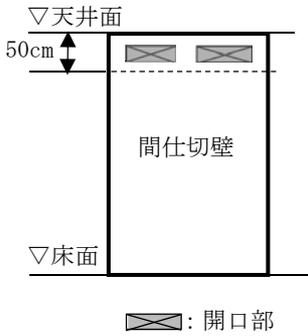
No	頁	質問	回答
1	75	<p>個々に間仕切りされた室を同一防煙区画とみなす取り扱いについて、本文では「天井面から 50cm 下方まで」とあり、そのすべてが開放されている必要があるようにも読めるが、下図のように、間仕切り上部天井面から下方 50cm の部分の中に排煙を負担する床面積の 50 分の 1 以上の開口部があるものは、本文①及び②に該当するものと考えてよいか。</p>  <p style="text-align: center;">▽天井面 50cm ▽床面</p> <p style="text-align: center;">間仕切壁</p> <p style="text-align: center;">◻: 開口部</p>	<p>貴見のとおりである。</p>
2	その他	<p>令第 121 条第 1 項第 6 号イにより、6 階以上の階でその階に居室を有するものには、原則として 2 以上の直通階段を設ける必要がある。斜面地等で地下 1 階のみが避難階となる建築物の 5 階には、この適用があるか。</p> <p>[参考] 緑本 P.182 No. 45 (H21)</p> <p>令第 122 条により、5 階以上に通ずる直通階段は避難階段とする必要がある。斜面地等で 3 階が避難階となる建築物の 5 階から 3 階までにしか通じない直通階段は、この適用があるか。</p>	<p>適用がある。2 以上の直通階段は「その階」から「避難階又は地上」に通ずる必要があることから、6 階以上とはその階から避難階又は地上までの階の数が 6 以上と考えられる。</p> <p>避難階段とする必要はない。法令上「階」について定義はないが、「5 階以上」とは地上階（避難階）から数えて 5 階以上に通ずる直通階段に適用するものと考えられる。</p>
3	127	<p>店舗等を兼用する 3 階建て住宅の取扱いであるが、店舗等の部分が住宅の付属の車庫であっても同様の取扱いが可能か。</p>	<p>可能である。</p>
